## Urgent Field Safety Notice

FSN 1-2021

27. August 2021

96 Deep Well Filter Plates **MassTox**® Immunosuppressants in whole blood - ONEMINUTE Test (Chargen-Nr. 1120; 0121)

Abbildung 1: Schematische Darstellung der 96 Deep Well Filter Plate, Best.-Nr. 93957

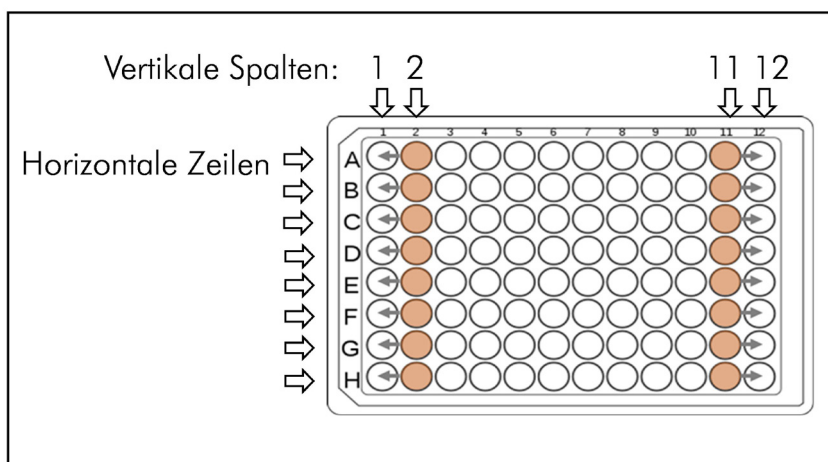
Bei Verwendung der genannten Filterplatten kann ein Flüssigkeitsübertritt aus der Spalte 2 in Spalte 1 und aus Spalte 11 in Spalte 12, und umgekehrt, stattfinden (siehe Abbildung 1):

Es konnte gezeigt werden, dass es aufgrund eines Produktionsfehlers bei unserem Zulieferer durch Undichtigkeit im Material zu einem unzulässigen Flüssigkeitsübertrag in benachbarte Deep Wells kommen kann. Somit können sich hier Vermischungen der Flüssigkeiten benachbarter Kavitäten der Spalten 1/2 bzw. der Spalten 11/12 ergeben (z.B. Flüssigkeitsübertrag von A2 nach A1 und umgekehrt, oder B2 nach B1 und umgekehrt, oder H11 nach H12 und umgekehrt, etc.). Der Flüssigkeitsübertrag findet hauptsächlich während der Zentrifugation statt.

Nach bisherigen Erkenntnissen sind bei der Charge #1120 auch andere Spalten der von Undichtigkeit betroffen, während bei der Charge #0121 nur Vermischungen der Spalten 1/2 bzw. der Spalten 11/12 zu beobachten sind. Es wurde KEIN Übertrag zwischen benachbarten Zeilen beobachtet (A↔B, B↔C, C↔D, D↔E, E↔F, F↔G, G↔H).

#### Verwenden Sie nur noch 96 Deep Well Filter Plates (Best.-Nr. 93957) der Charge #0121 und befolgen Sie folgende Sicherheitshinweise:

- Pipettieren Sie keine Proben in die Spalten 1 und 12.
- Bei Nutzung des 6PLUS1® Multilevel Whole Blood Calibrator Sets und/oder der **MassCheck®** Immunosuppressants Whole Blood Control Level I – IV ergibt sich dadurch die in Tabelle 2 angegebene maximale Anzahl an Proben, die zusätzlich zu den Kontrollen und ggf. Kalibratoren auf den 96 Deep Well Filter Plates (Best.-Nr. 93957) prozessiert werden kann.
- Vermeiden Sie oben beschriebenes Worst Case Scenario, indem Sie die Aufarbeitung und Messung benachbarter Proben von Proben mit sehr hohen Immunsuppressiva-Konzentrationen wiederholen.

*Ja* Die Information, dass die **Spalten 1 und 12** (siehe auch *Abbildung 1*) der 96 Deep Well Filter Plates  
*N/A* (**Best.-Nr. 93957, Charge #0121**) wegen Undichtigkeit und potentiellen Flüssigkeitsübertritten zwischen  
den Spalten 1/2 und 11/12 nicht verwendet werden dürfen, ist allen relevanten Benutzern zur Kenntnis  
gebracht und umgesetzt.
